改善箇所説明図

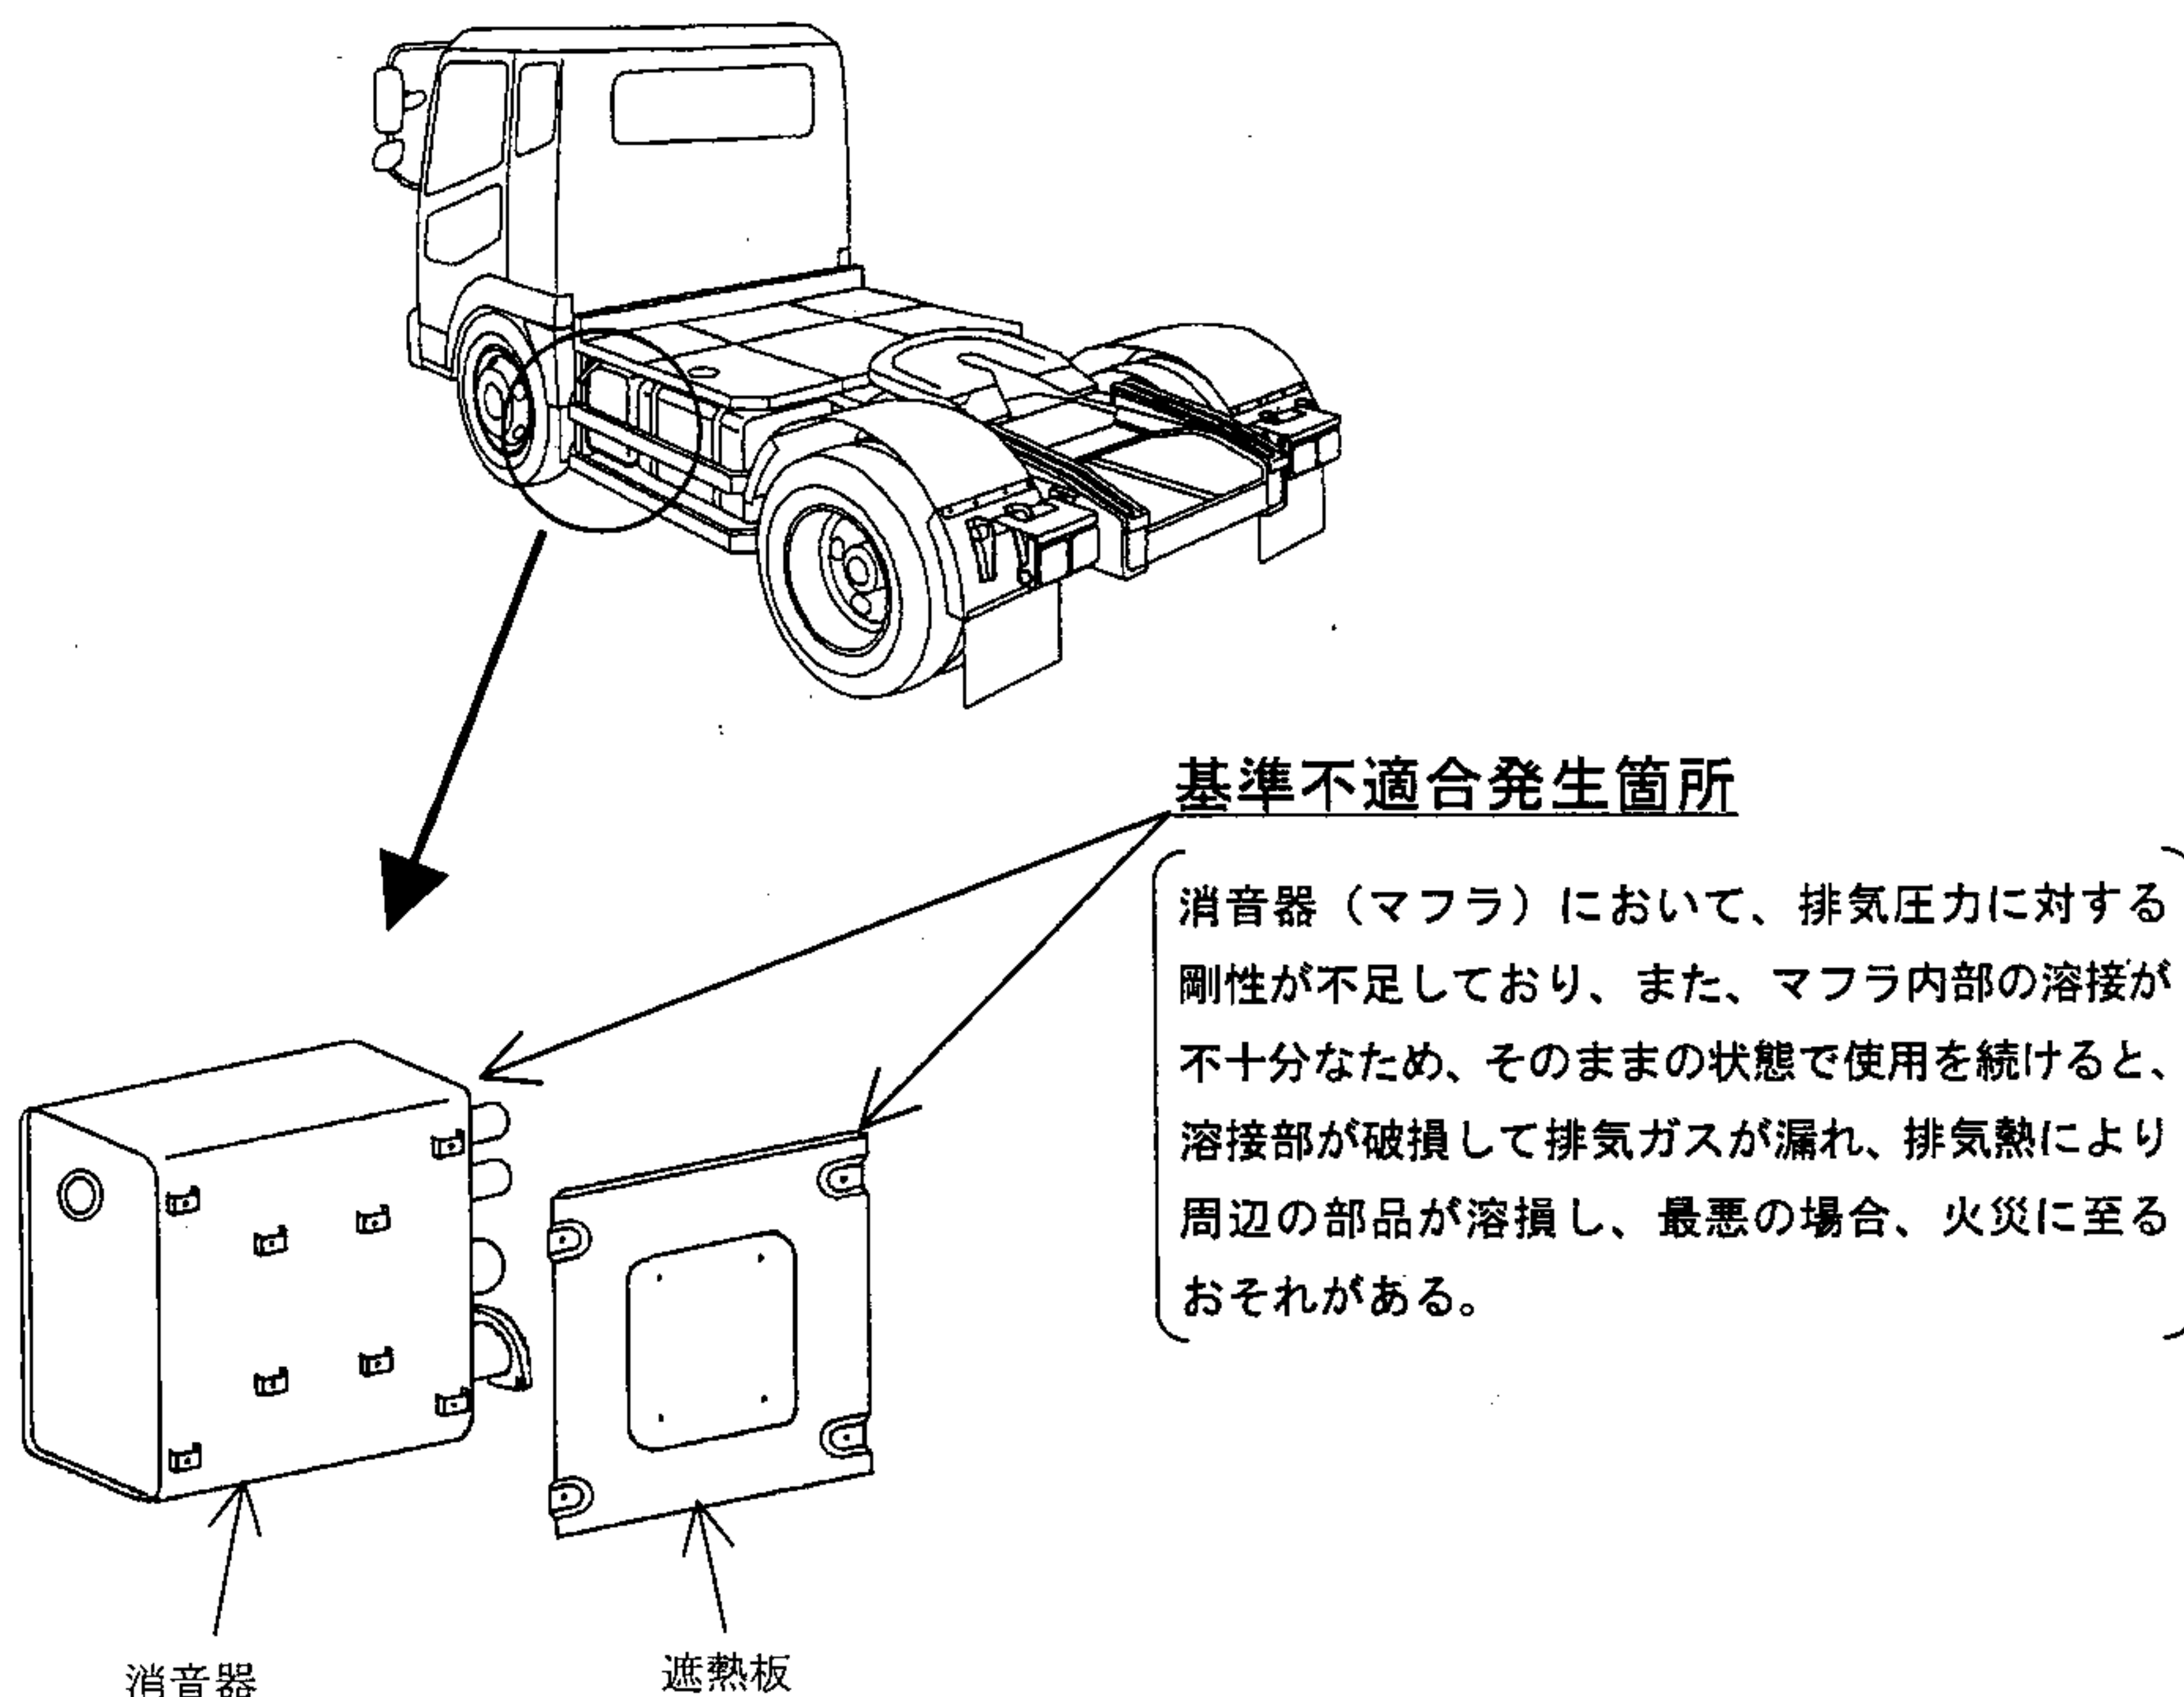
改善前	改善後
消音器 遮熱板	消音器外板の板厚増加 取付穴追加 ビード追加 補強材追加 消音器 遮熱板
(改善の内容) 全車両、消音器及び遮熱板を対策品と交換する。なお、対策品の全数供給に時間を要するため、当面の暫定措置として当該マフラを点検し、亀裂・損傷の認められる場合は対策品と交換する。損傷のない車両は、後日対策品と交換する。
